Planta proposta cotada

MainFloor completo, com a parede cozinha/closet na posição nova. Demais ambientes sem alteração.

mesma base do scan — REV. M

Cotas extraídas do modelo do scan e arredondadas ao centímetro, com a parede cozinha/closet na posição desta proposta. Planta de estudo. Substitui a Prancha 01 apenas nesta proposta alternativa — a REV. M segue como está.

Tomadas, comandos e quadro

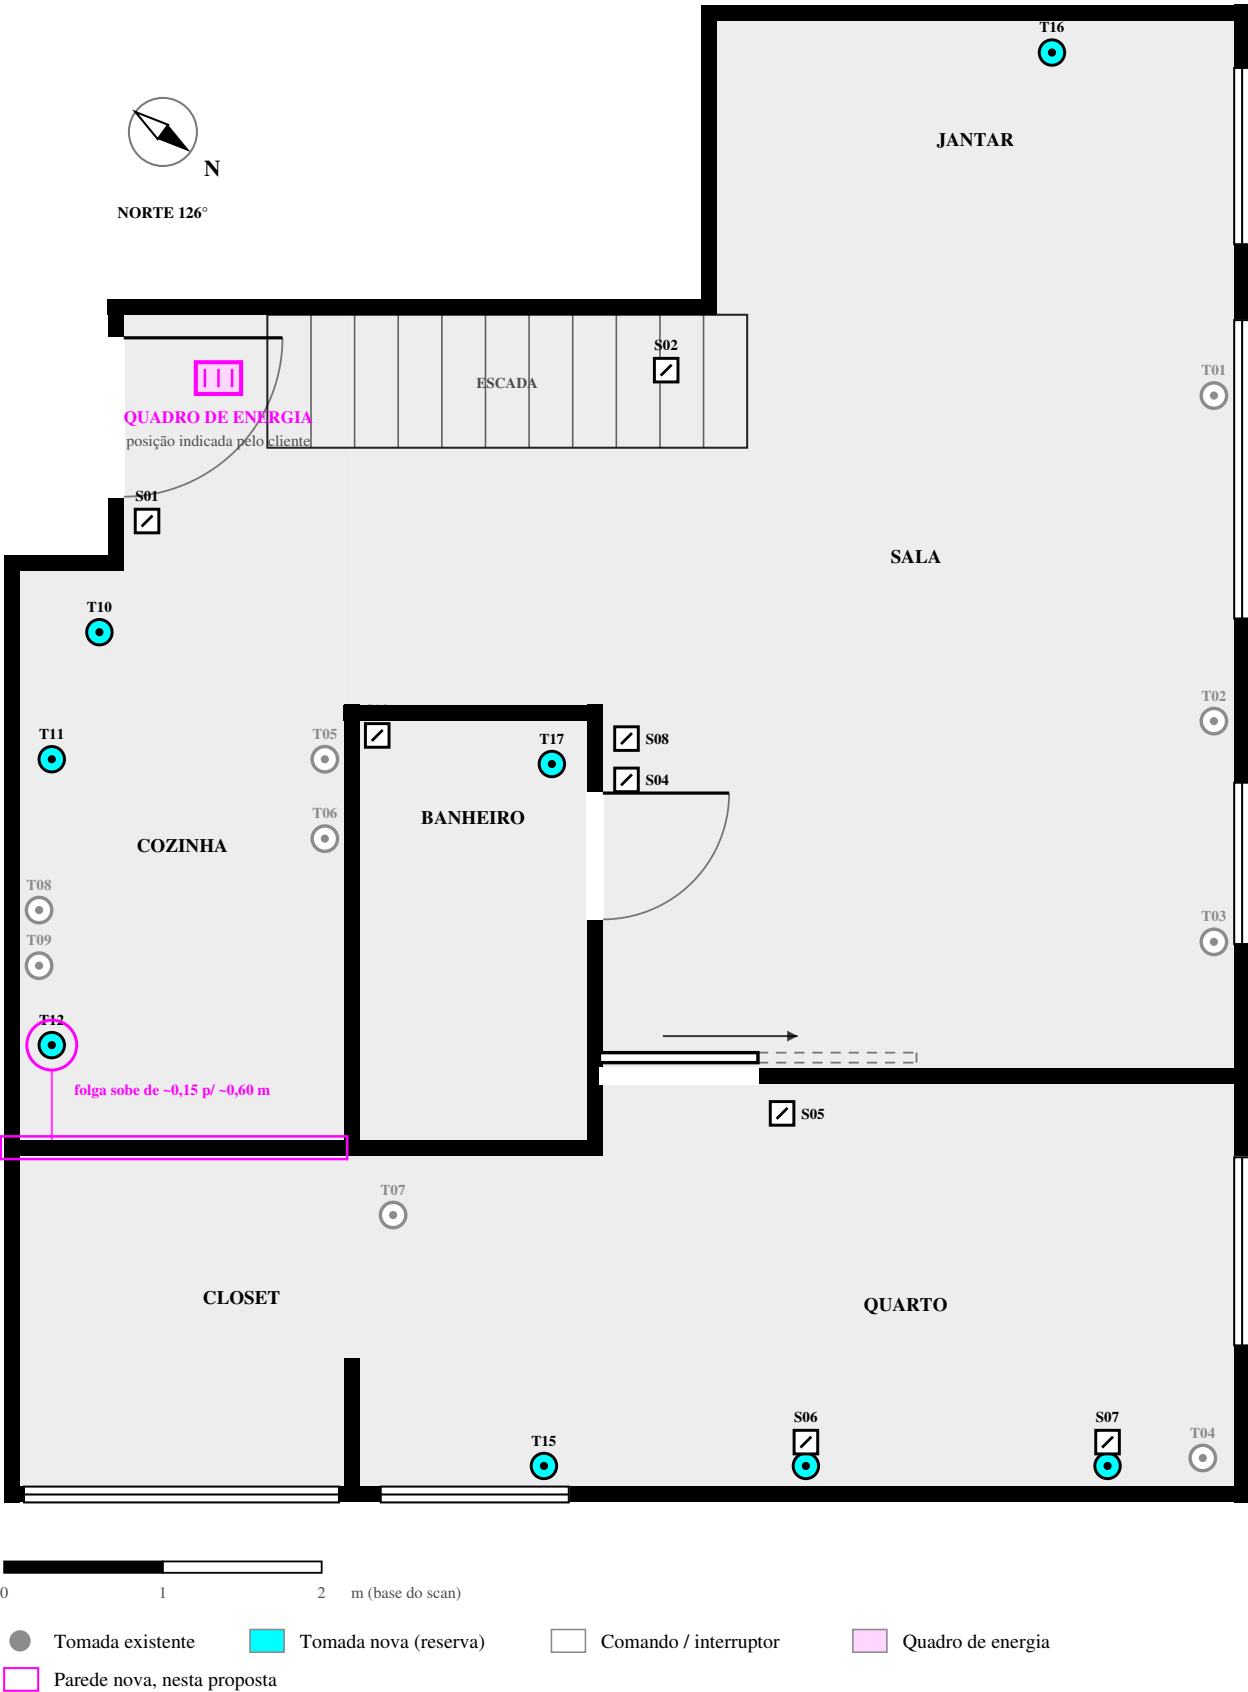
T12 ganha folga até a parede nova

Nenhum ponto muda de posição nesta proposta.

Todas as reservas — existentes e novas — seguem exatamente onde estão na REV. M. O único efeito da parede nova é sobre T12 (tomada de forno/lava-louças): a folga até a parede sobe de aproximadamente 0,15 m para 0,60 m, o que facilita a instalação, não a obriga a mudar de lugar.
